# 改善箇所説明図

## 改善の内容

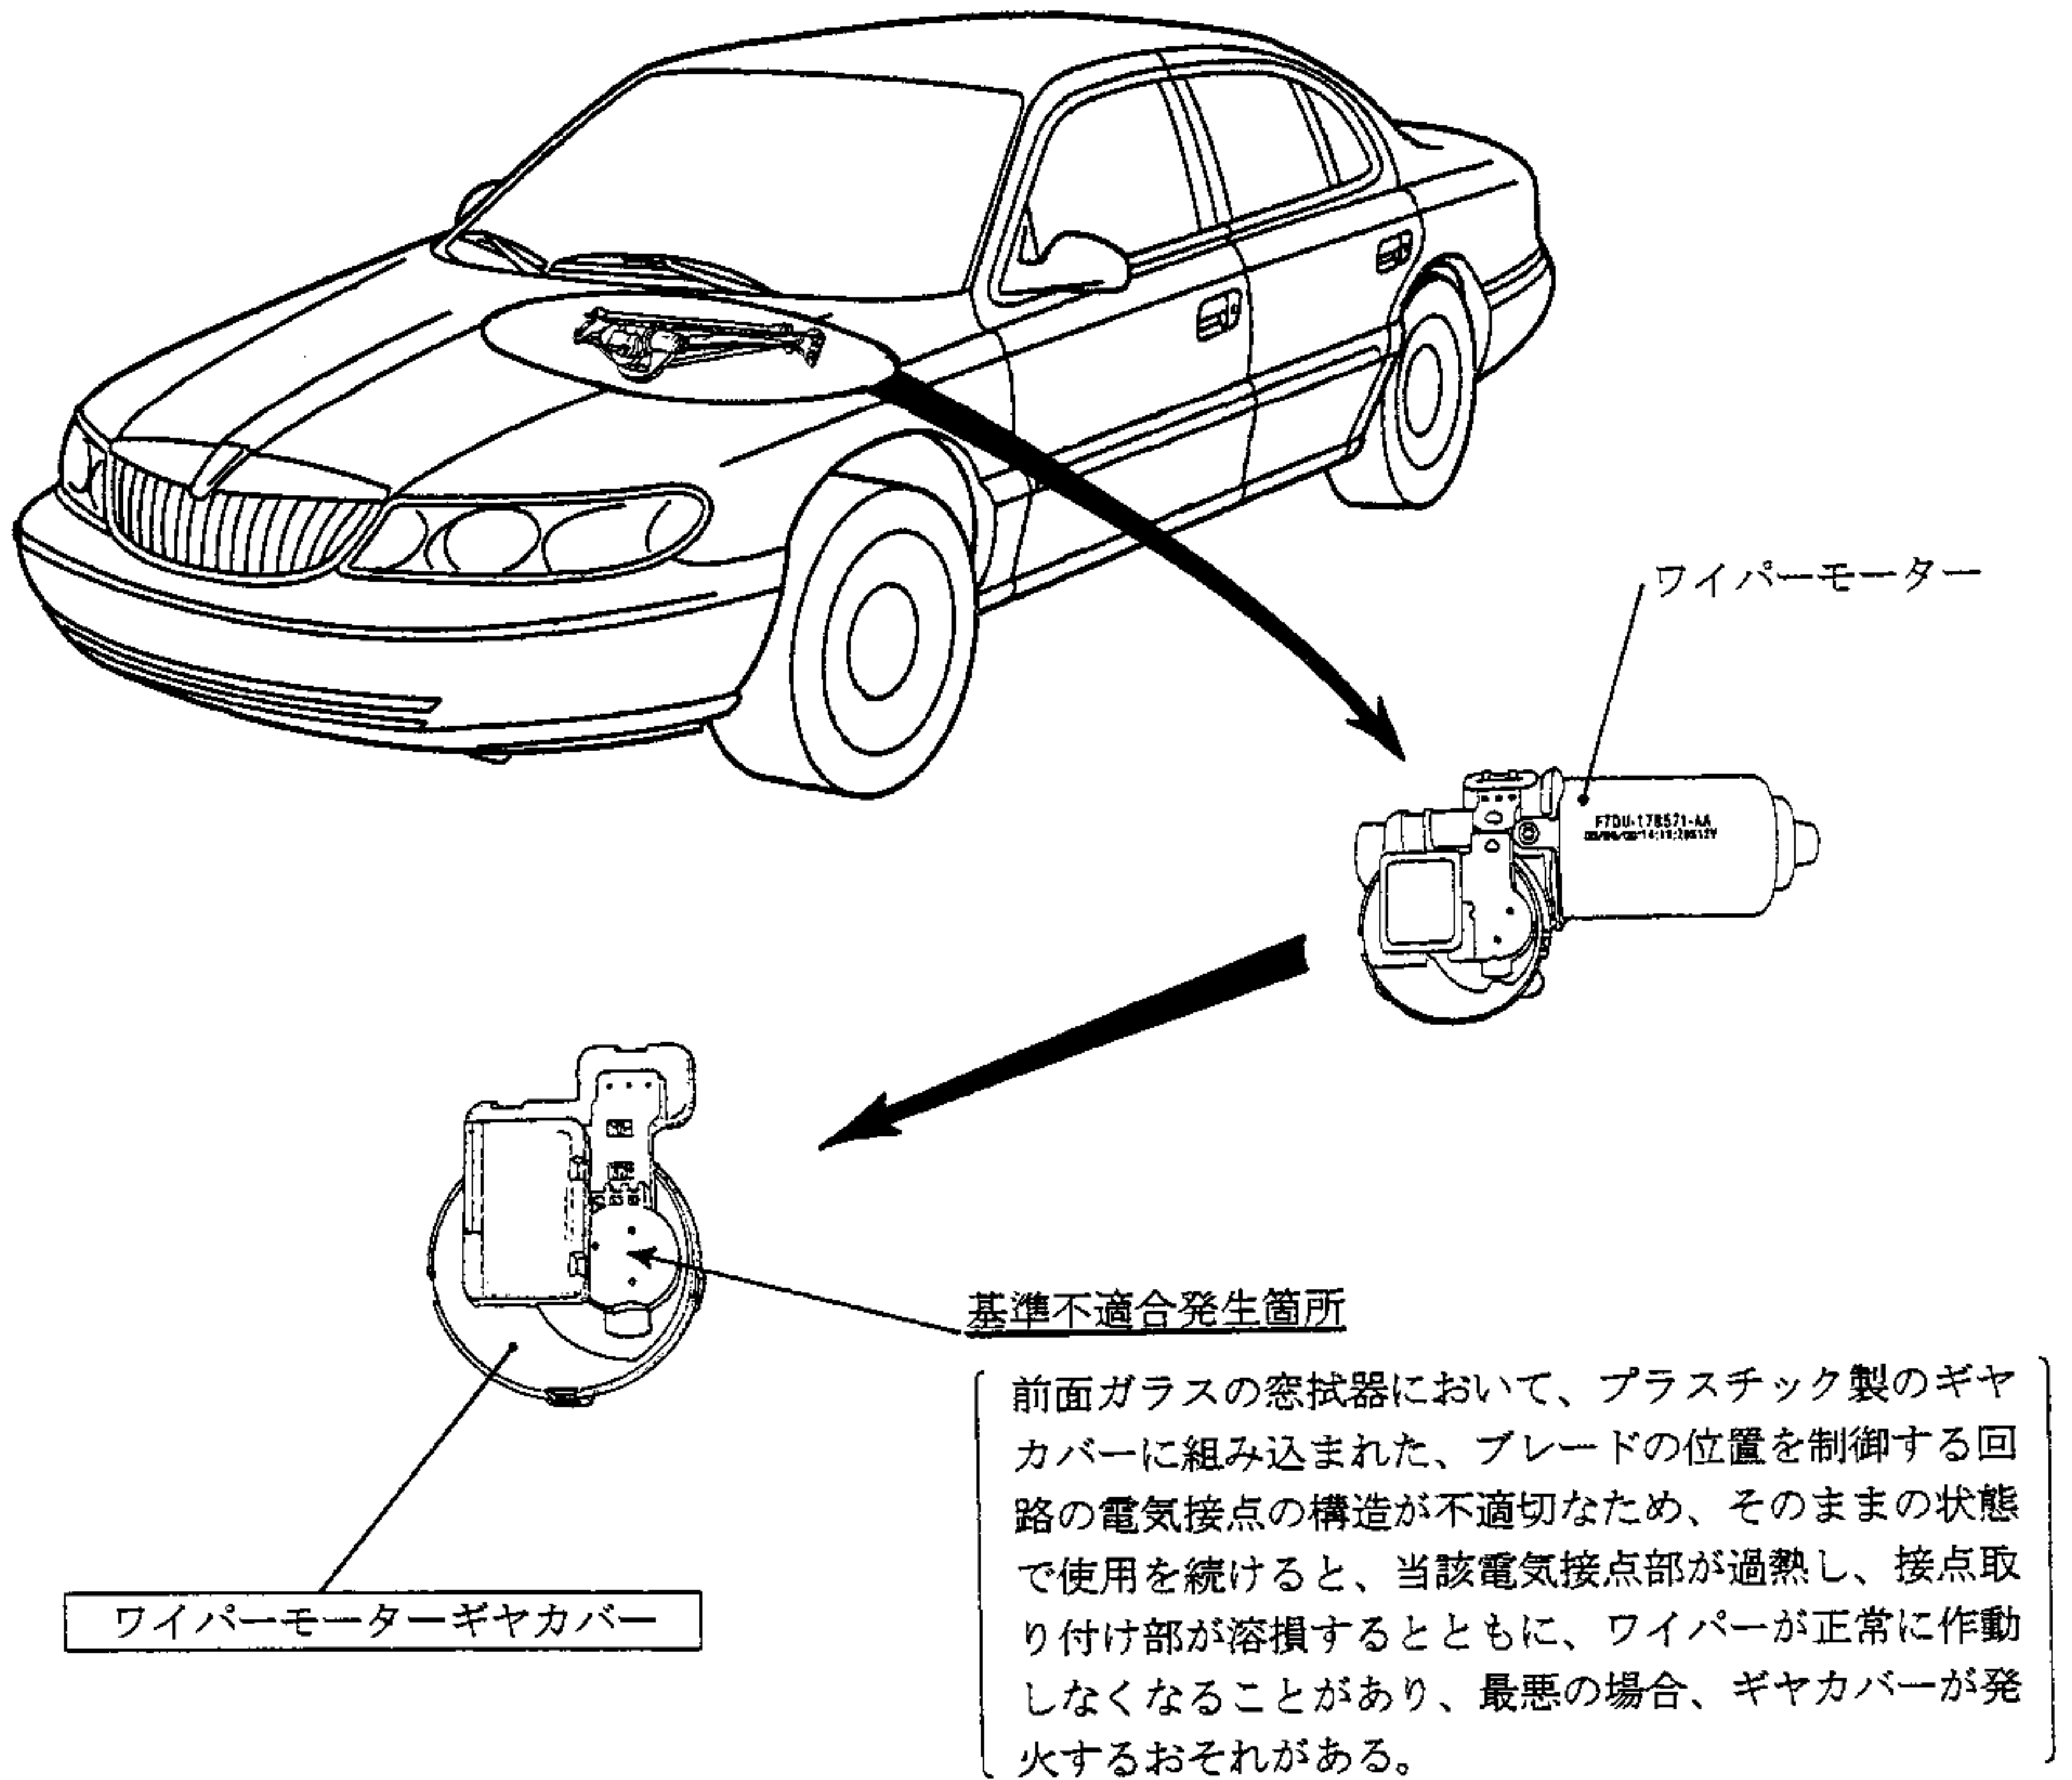
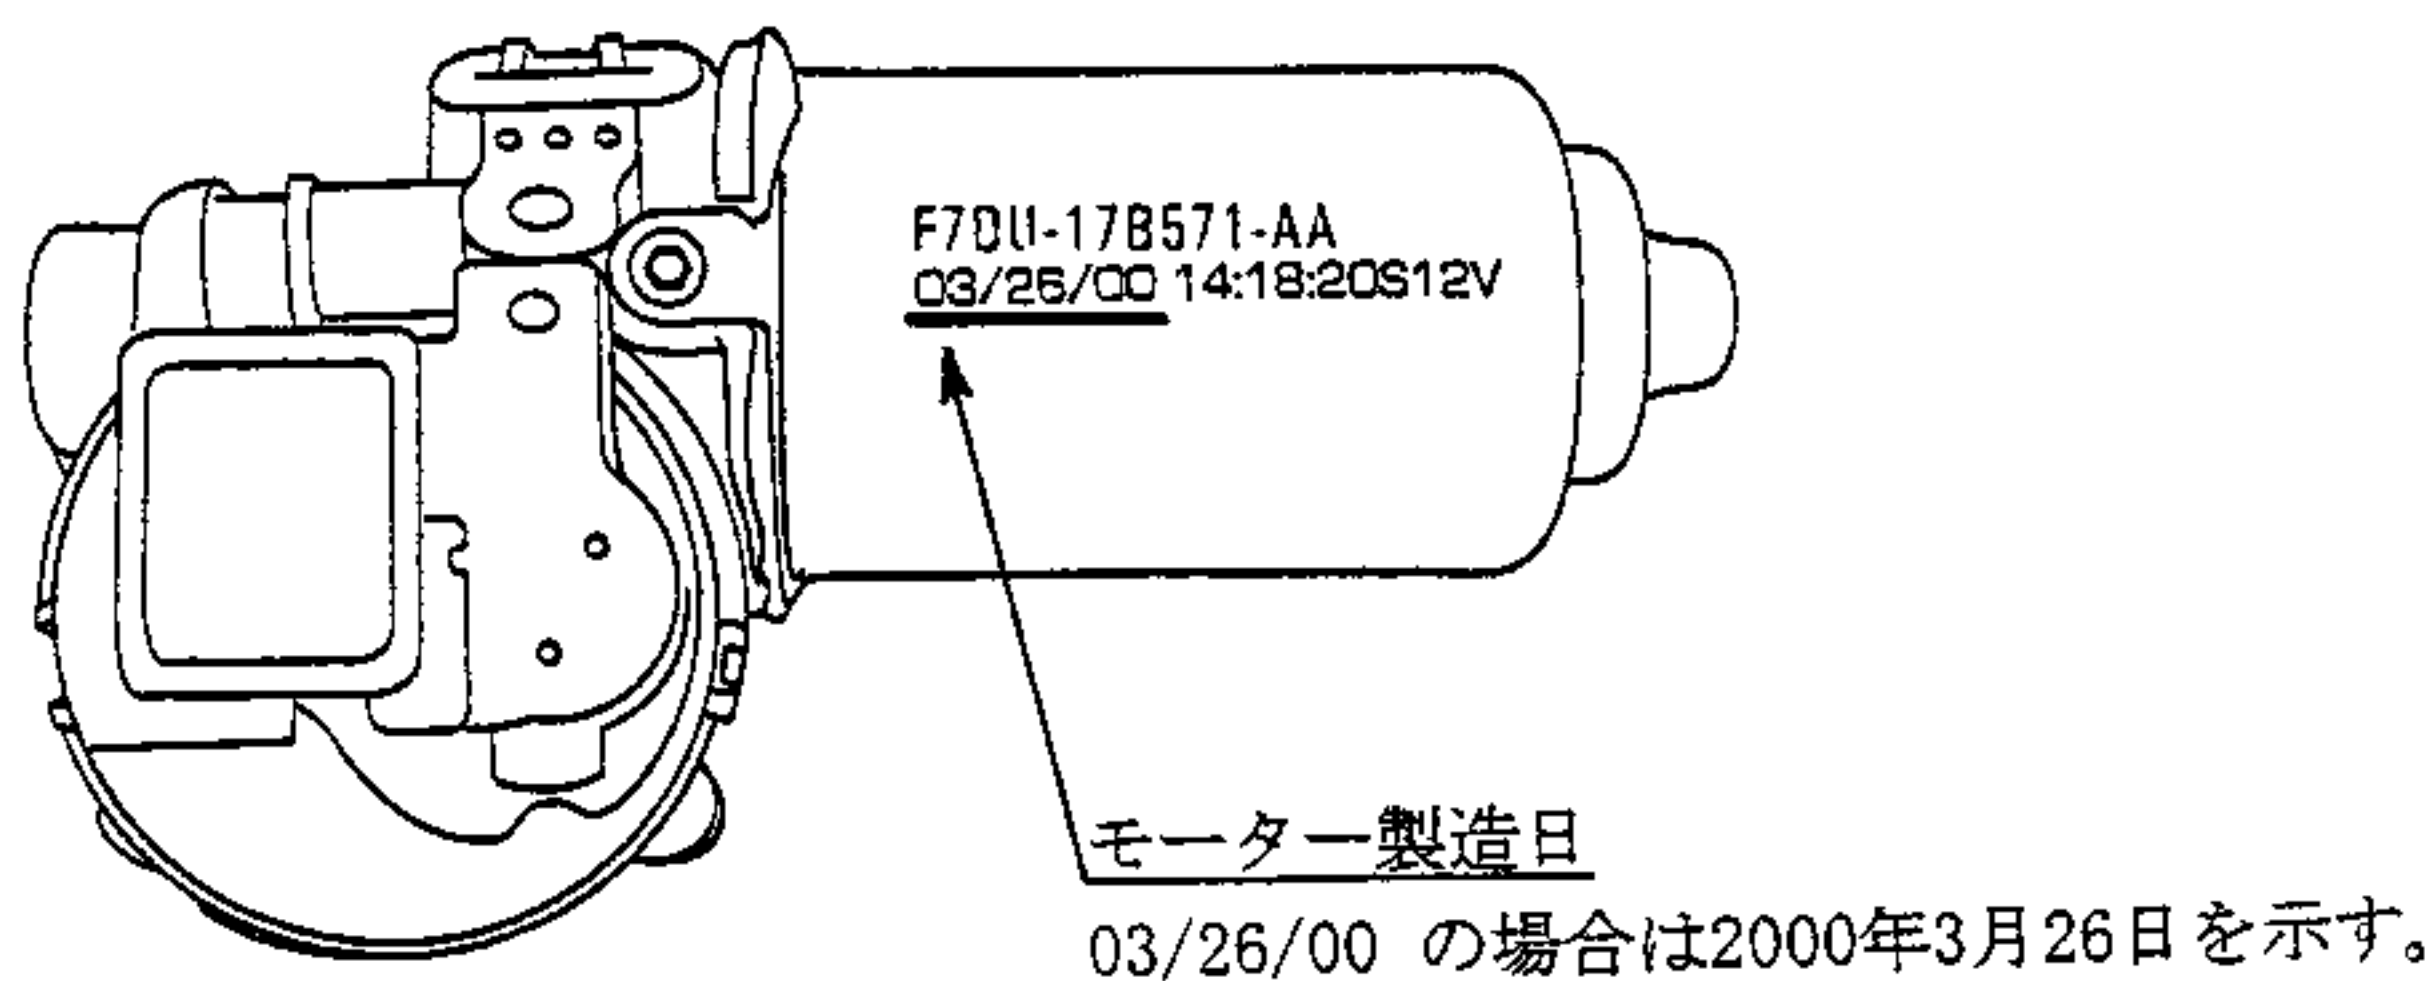
全車両、当該モーターの製造日を確認し、対象のものはワイパーモーターギヤカバーを対策品と交換する。

モーター製造日が2000年2月10日 (02/10/00) から2000年6月26日 (06/26/00) までのものは、モーターギヤカバーを対策品と交換する
